川内原子力発電所 1号炉及び2号炉  
廃棄物搬出設備の設置について  
(審査会合における指摘事項に対する回答)

2020年4月28日  
九州電力株式会社

## 審査会合における指摘事項の回答

# 審査会合における指摘事項及び回答【0312-2】（1 / 4）

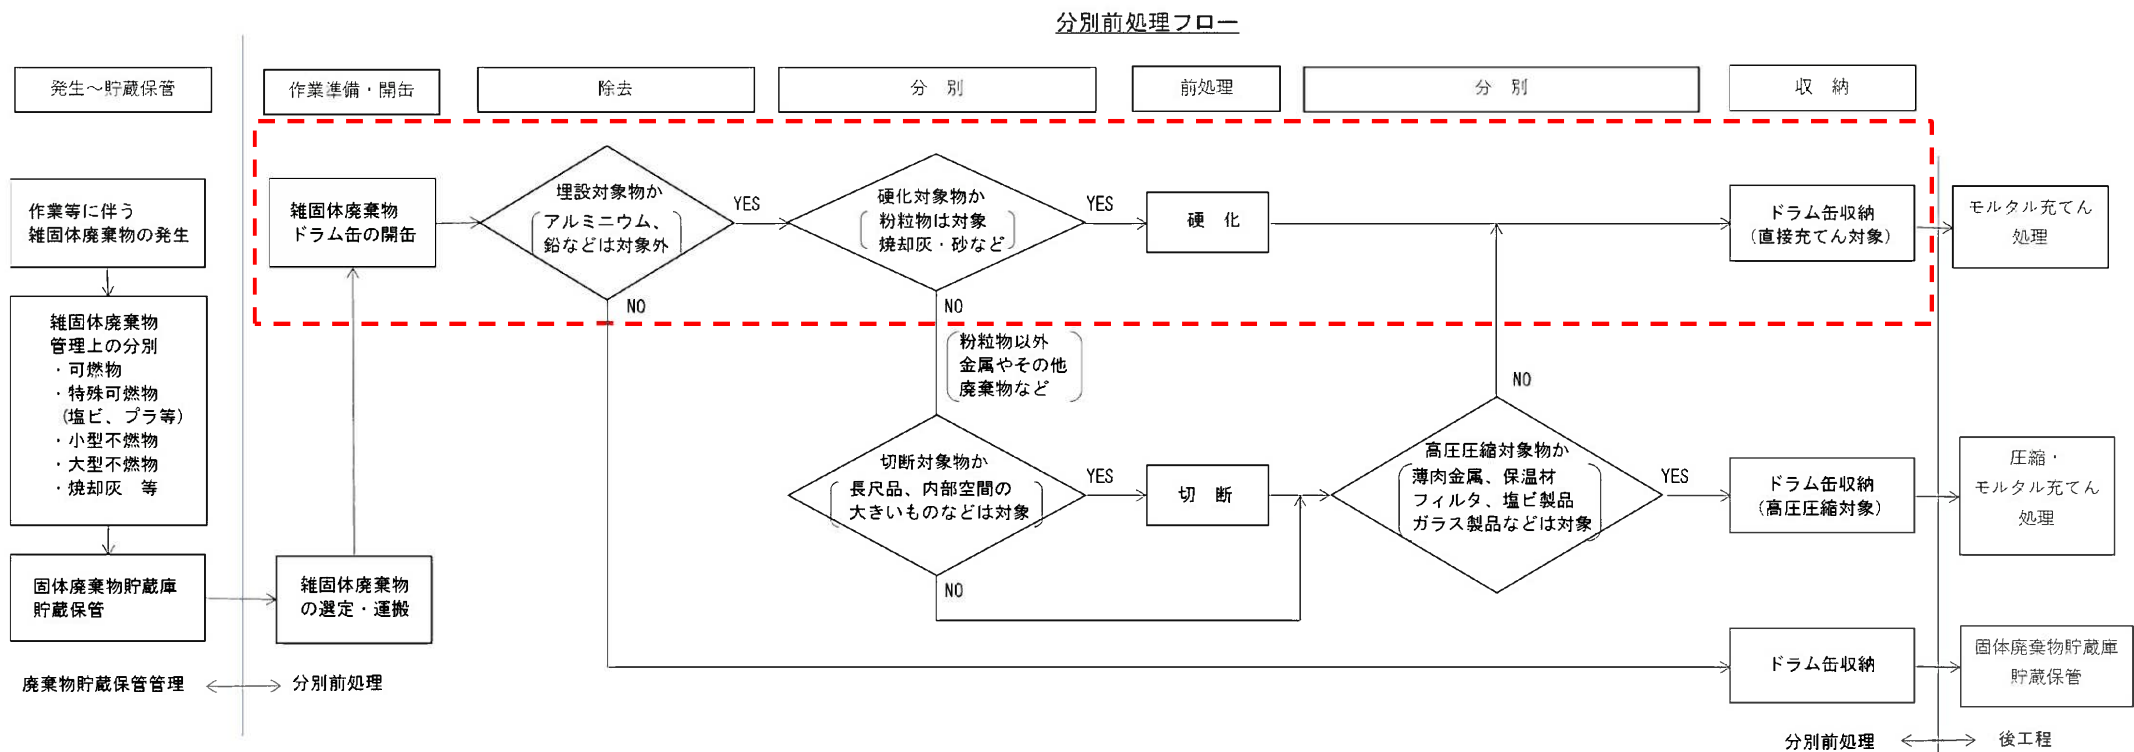
分別前処理として焼却灰を固型化するプロセス（散逸防止等の安全対策含む。）について整理すること。

焼却灰は、分別前処理過程で塊状に硬化し、その後モルタルで固型化する。

焼却灰の分別前処理フローは、以下の分別前処理のフローのうち          で示す。

# 審査会合における指摘事項及び回答【0312-4】（1 / 1）

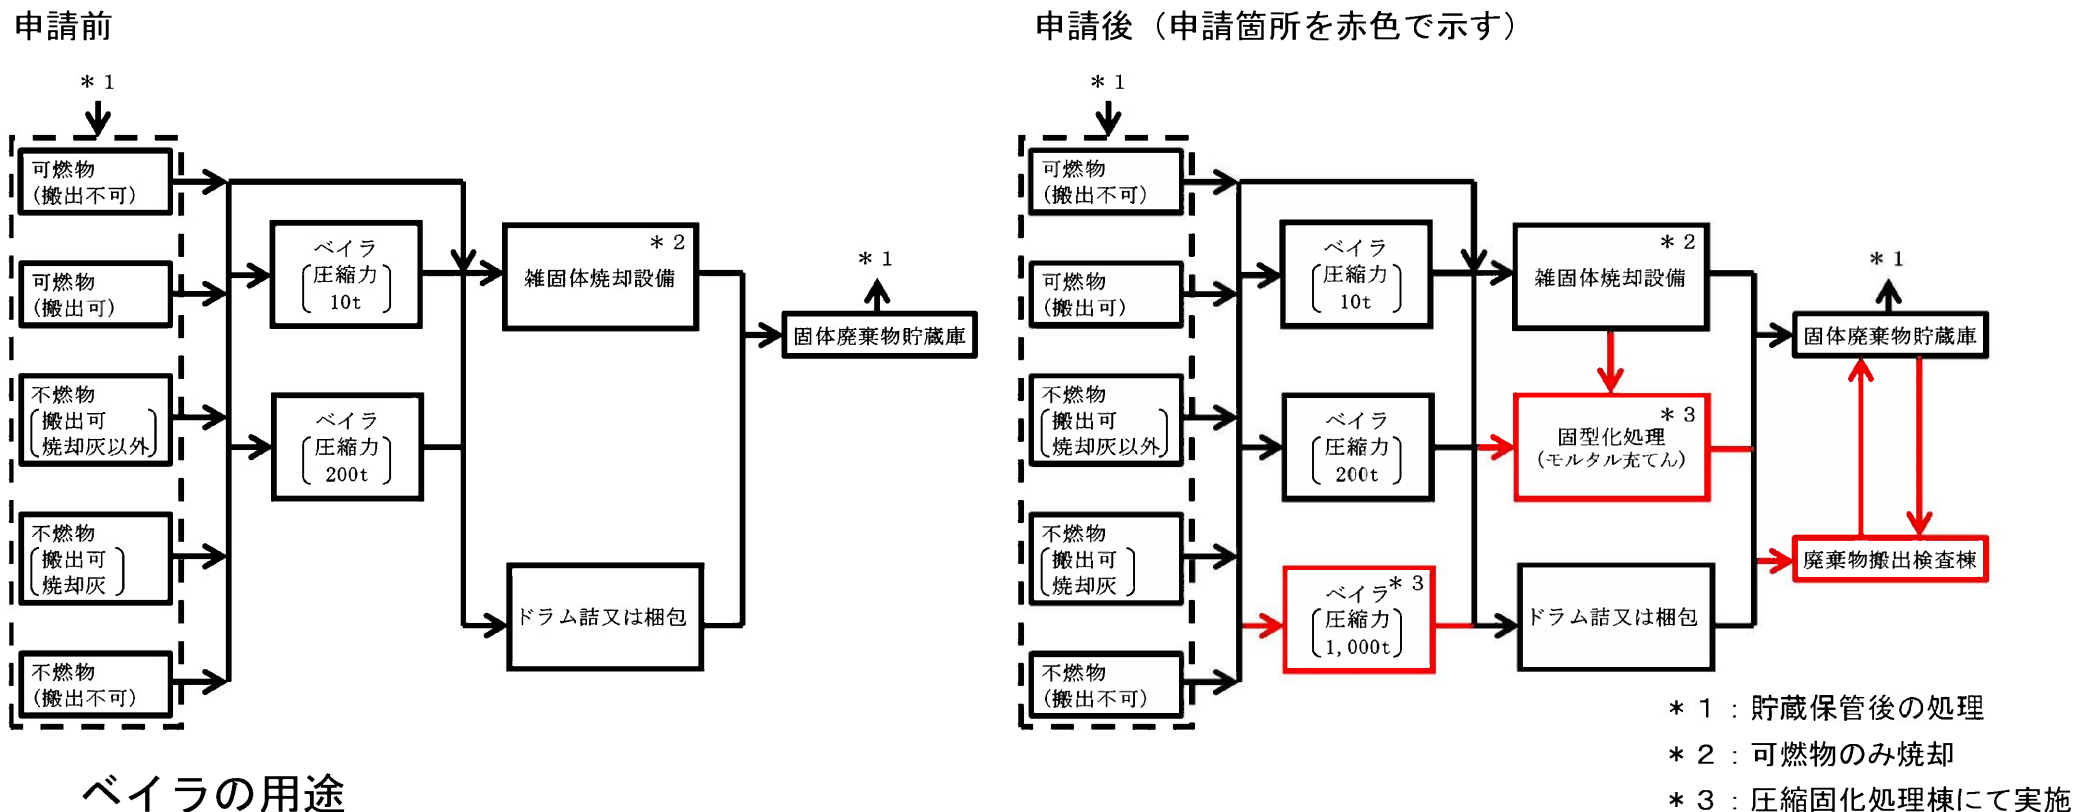
雑固体廃棄物の処理フローを既設設備も含めて整理すること。

主な雑固体廃棄物の処理フローを以下に示す。具体的な運用方法は補足説明資料129～134ページに示す。

- ・ 10tベイラ、200tベイラ : 雑固体廃棄物を減容し、廃棄物の発生量を低減するために使用
- ・ 1,000tベイラ : 主に雑固体廃棄物の固型化処理前の圧縮減容に使用

### 【平面図】

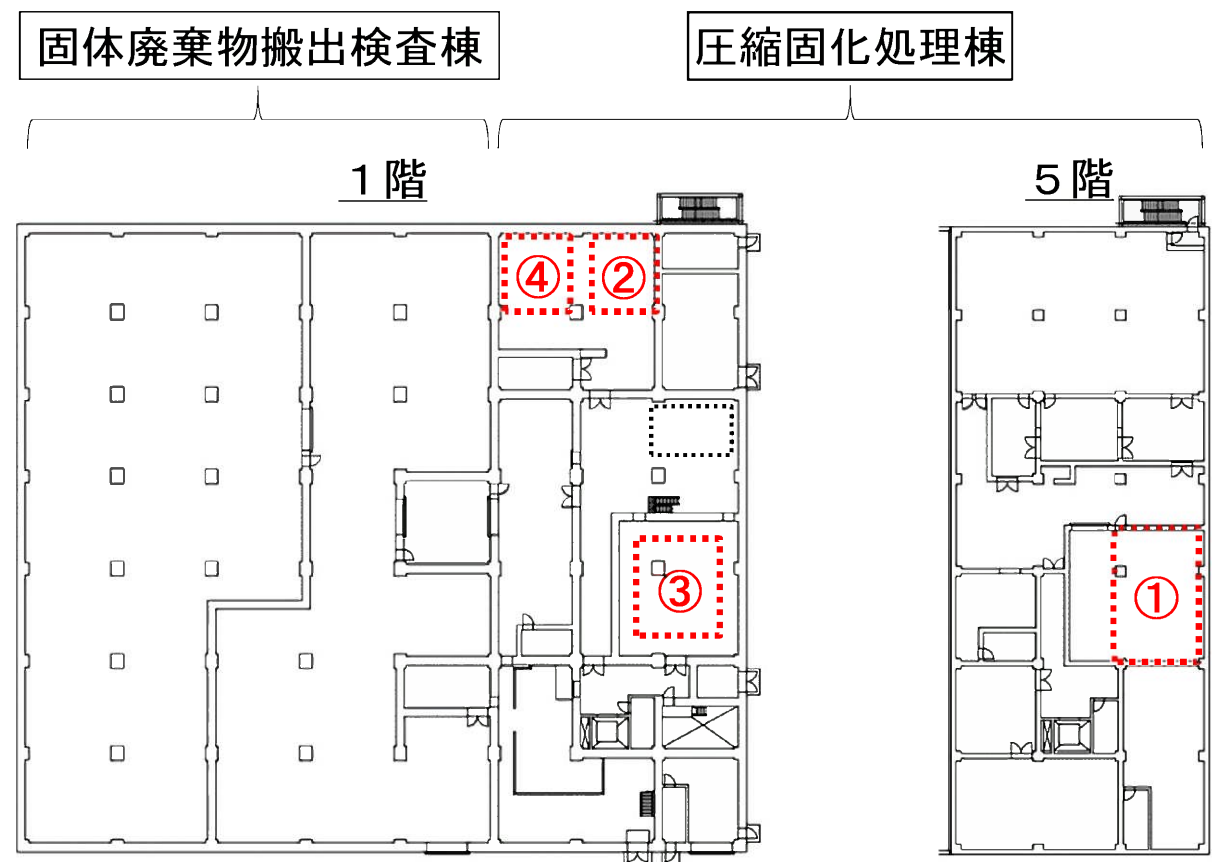
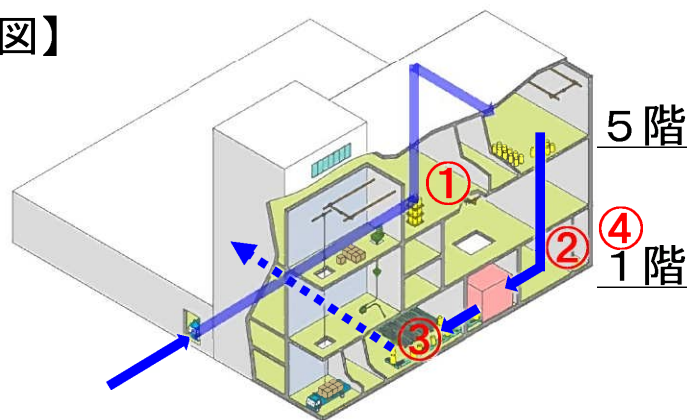
圧縮固化処理棟内のドラム缶の一時仮置きエリア、一時仮置き期間について整理すること。

圧縮固化処理棟内は、4つの一時仮置きエリアがある。

- ①処理前ドラム缶保管エリア
- ②モルタル充てん前保管エリア
- ③モルタル充てん室
- ④モルタル養生エリア

【川内原子力発電所】

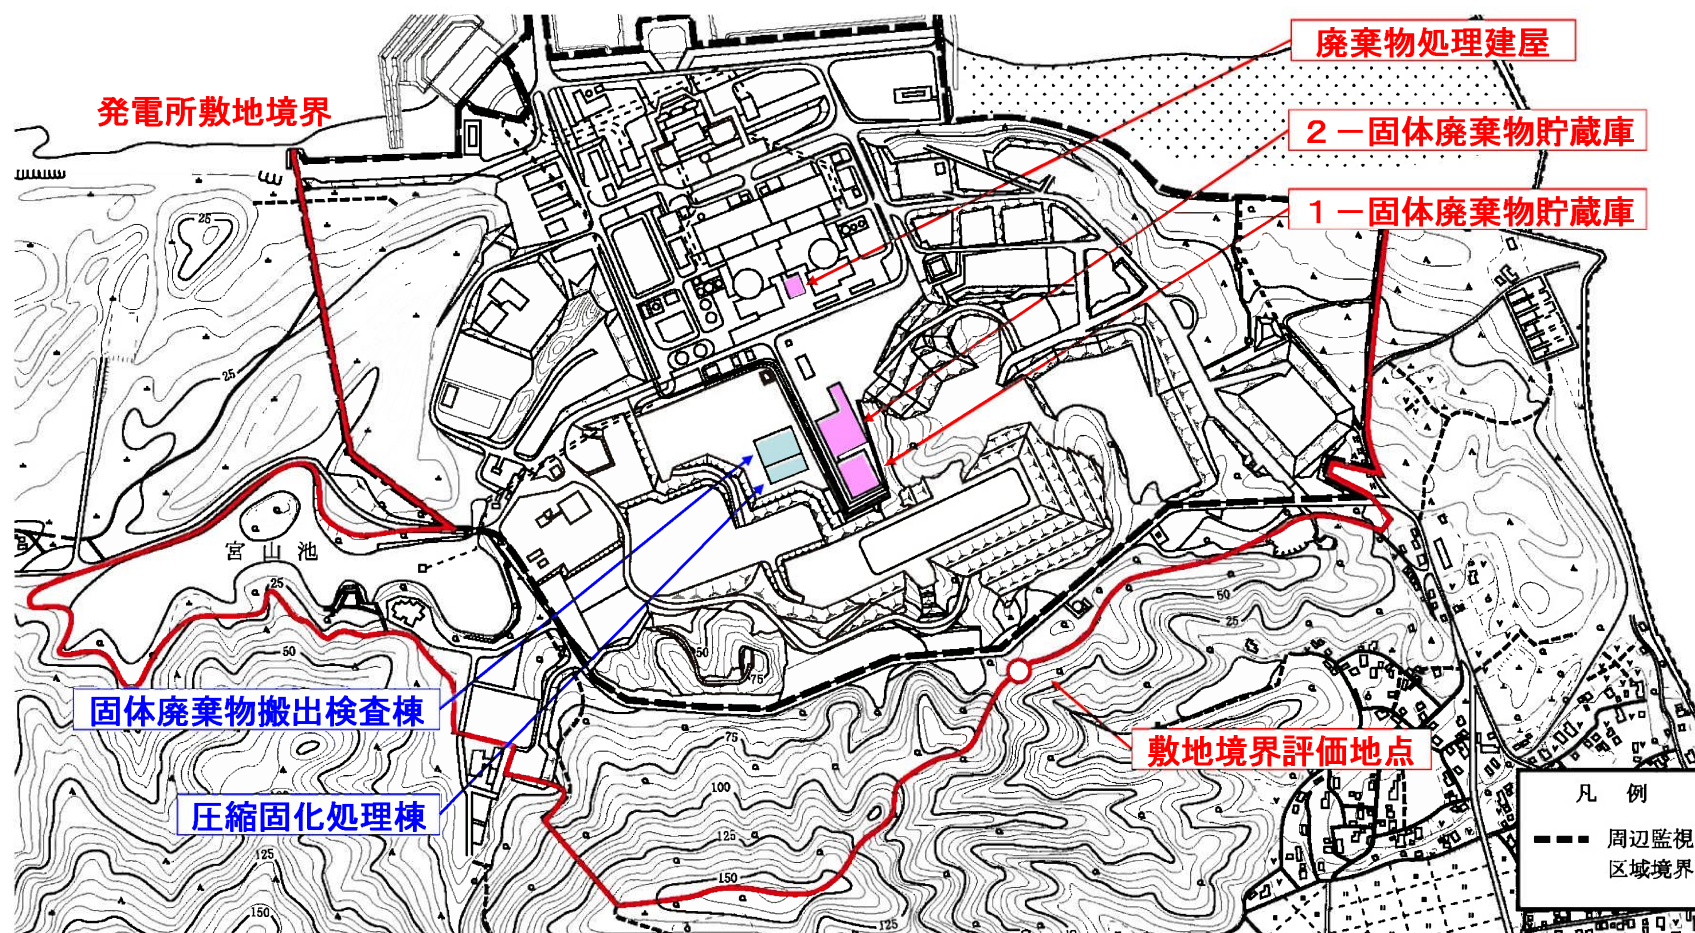
線量評価の考え方について整理すること。

- ・今回設置する廃棄物搬出設備（圧縮固化処理棟、固体廃棄物搬出検査棟）と同様の設備として、廃棄物処理建屋及び1，2－固体廃棄物貯蔵庫がある。
